# **Avis délibéré de l'Autorité environnementale sur le démantèlement de l'usine Georges Besse I d'Eurodif production (26)**

**n°Ae : 2016-86**

Figure 3: Schéma du devenir de l'uranium au sein de la chaîne des opérations de démantèlement aboutissant au terme source des rejets atmosphériques d'uranium. (Source dossier)

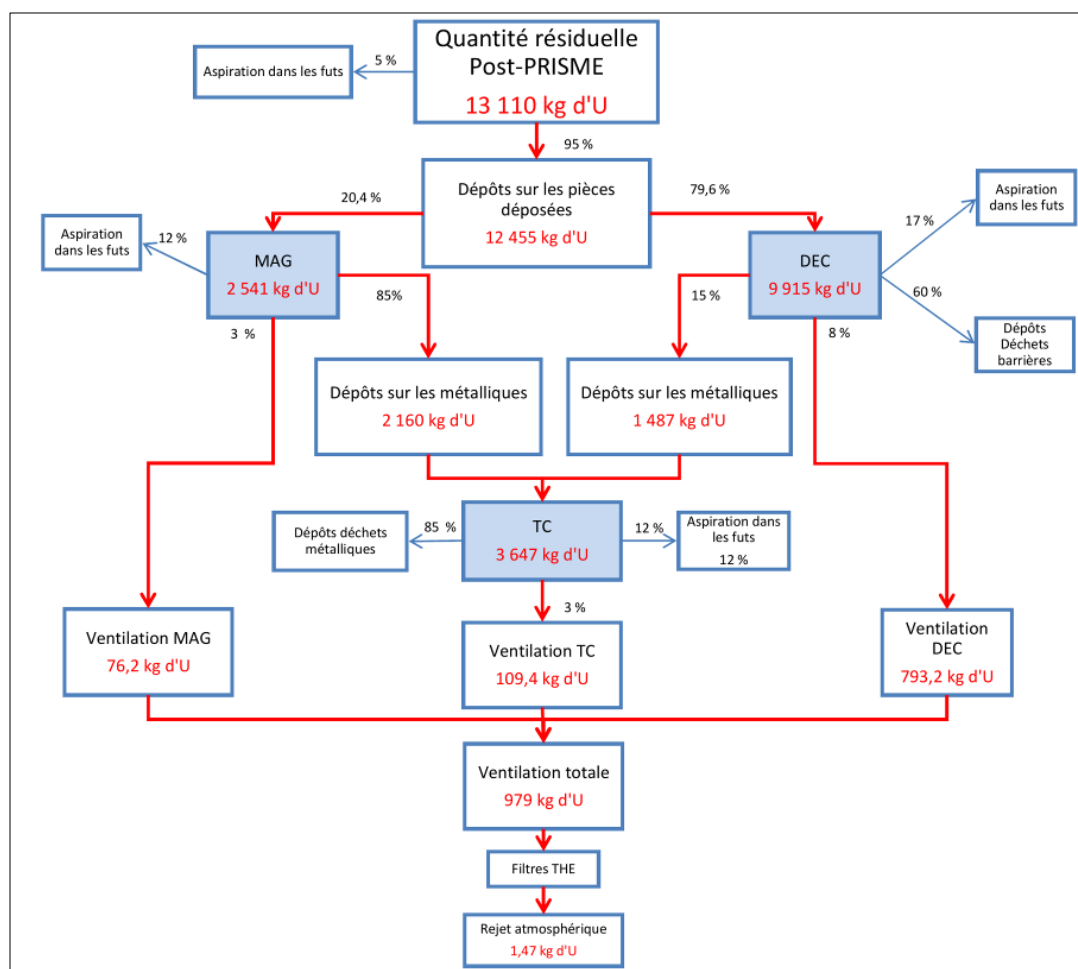
Le chapitre 2.3.3 décrit l'évaluation du terme source pour les rejets atmosphériques du site sous l'hypothèse d'un contenu résiduel en uranium de 13 110 kg. Le chaînage des opérations aboutit *in fine* à un rejet atmosphérique majorant de 1,47 kg d'uranium sans calcul d'incertitude.

La même approche est utilisée pour l'acide fluorhydrique<sup>57</sup> (HF), elle aboutit à un rejet de 216 kg de HF dont 4 kg lors du broyage des barrières (filtres de diffusion), cette opération donnant lieu à une filtration des rejets. Un calcul enveloppe, majorant le rejet du broyage est effectué en faisant l'hypothèse d'un rejet total à l'atmosphère. Il conclut à un rejet de 130 kg par an pour deux lignes de production. Cependant, ce calcul est basé sur une durée de broyage de 40 jours par barrière de 28 t ce qui amène à considérer qu'il est broyé 6 barrières de 28 t par an (240 jours de travail) et par unité de broyage, donc 12 barrières par an. Comme il est indiqué que l'usine comporte une masse totale de 28 127 t de barrières, soit un peu plus de 1 000 barrières, l'Ae en déduit qu'il faudra 1 000 / 12, soit 83 années pour broyer toutes les barrières, ou bien que les estimations du terme source d'HF sont erronées.

Figure 4 : Rejets liquides de l'INB 93 (source : dossier)

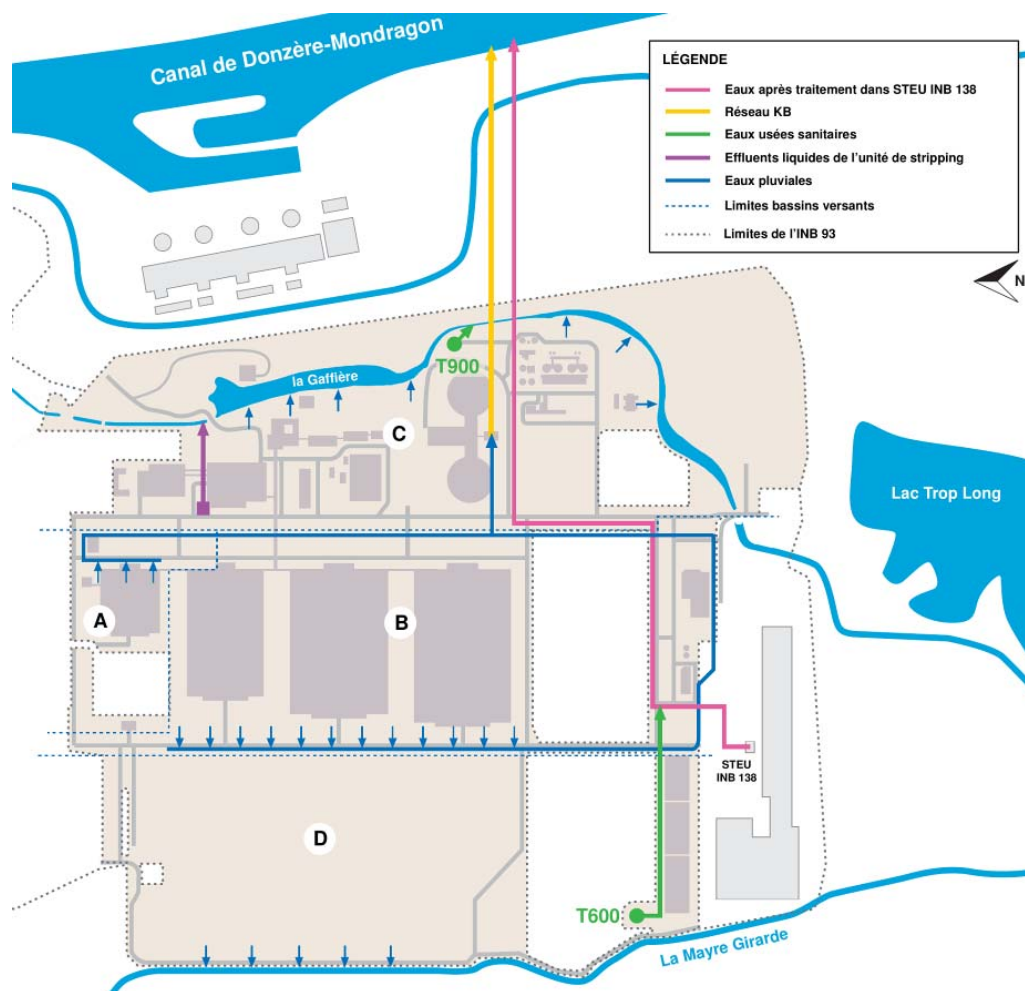
d'eaux pluviales dans la cheminée de ventilation. Les quantités d'uranium et de fluor dans les eaux sont ainsi calculées en tenant compte des volumes d'eau utilisés pour le lavage pendant les différentes étapes du démantèlement et de la quantité d'eau de pluie tombant dans la cheminée assorties de l'hypothèse d'une concentration en uranium de 1 mg/l et de fluor de 0,5 mg/l<sup>58</sup>. Cette estimation de 1 mg/l d'uranium n'est pas documentée dans le dossier.

Le réseau KB draine l'ensemble des eaux des galeries techniques des usines, il les rejette dans le canal de Donzère-Mondragon. Le dossier fournit les valeurs de contamination potentielle<sup>59</sup> des eaux de ce réseau et indique qu'elles sont susceptibles de contenir des traces de bore. L'Ae note que ces eaux contribuent au terme source pour près de trois tonnes par an de fluor. Ainsi, la quantité stœchiométrique de fluor issue de l'UF<sub>6</sub> est-elle, dans le terme source, totalement négligeable devant la quantité de fluor de l'effluent KB. Il serait utile d'expliciter l'origine de ce fluor, surtout qu'il n'est pas fait mention de présence d'uranium dans l'effluent KB.

***L'Ae recommande de fournir les éléments qui documentent l'estimation de la concentration maximale d'uranium dans les eaux de lavage choisie pour l'étude d'impact.***
